## TEMPORÄRE REVISION FHB-TR-MÄM-20-405

### Änderung der Temperaturmessung von Zylinderkopftemperatur auf Kühlwassertemperatur

Diese Temporäre Revision TR-MÄM-20-405 wurde im Zusammenhang mit der vorgeschriebenen Änderungsmitteilung MÄM 20-405 anerkannt und ist in Verbindung mit der letzten Revision des DV20-Flughandbuchs gültig, bis diese Temporäre Revision in das Flughandbuch eingearbeitet wurde.

## 6.5 AUSRÜSTUNGLISTE

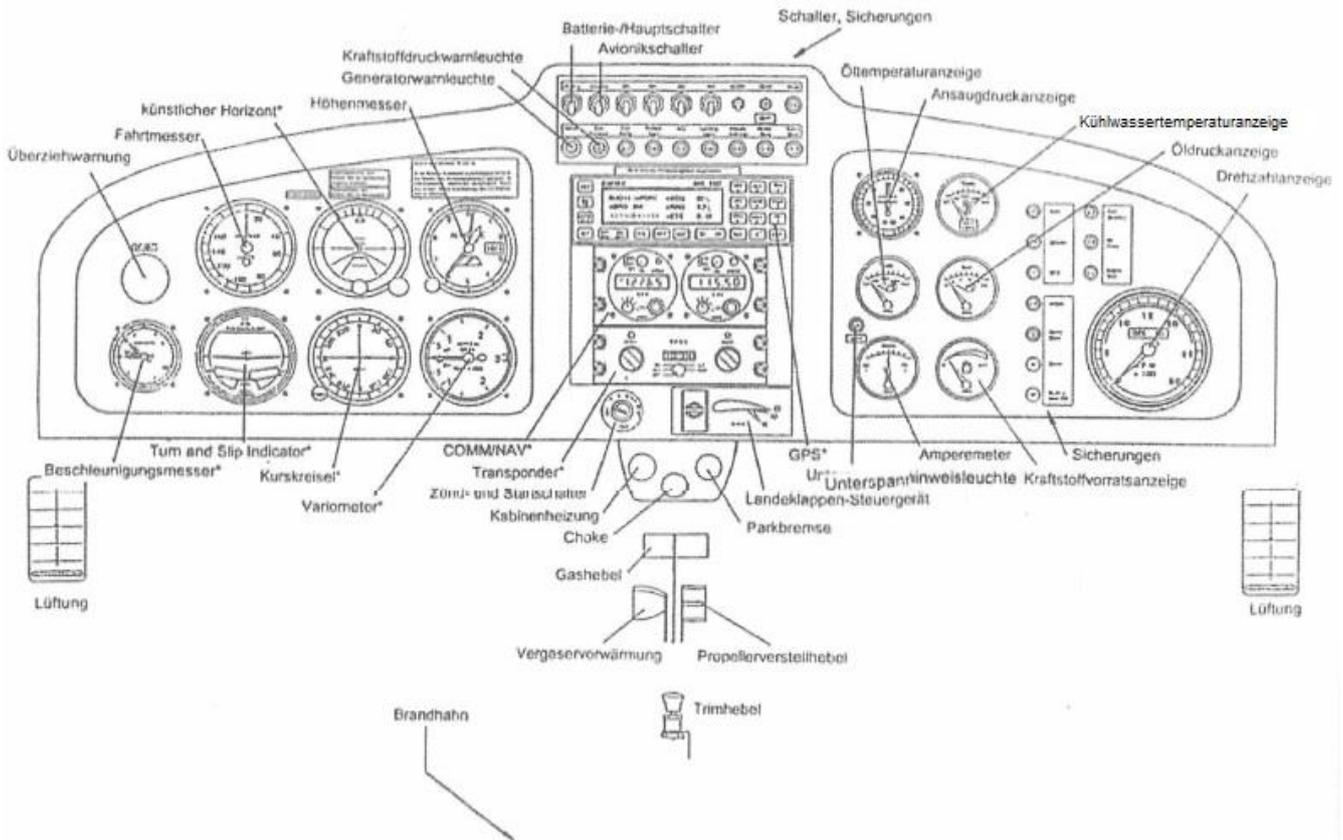
Die Lfd. Nr. 16 wird geändert:

Lfd. Nr.	Teil-Bezeichnung, Hersteller, Typ	Werk-Nr.	Inst.	Masse [kg]	Hebel [m]
16	Wenn MÄM 20-405 umgesetzt wurde: Kühlwassertemperaturanzeige TC1-9031-10-01_01			0,14	-0,390
	Wenn MÄM 20-405 NICHT umgesetzt wurde: Zyl.kopftemp.anzeige HOAC 16160			0,14	-0,390
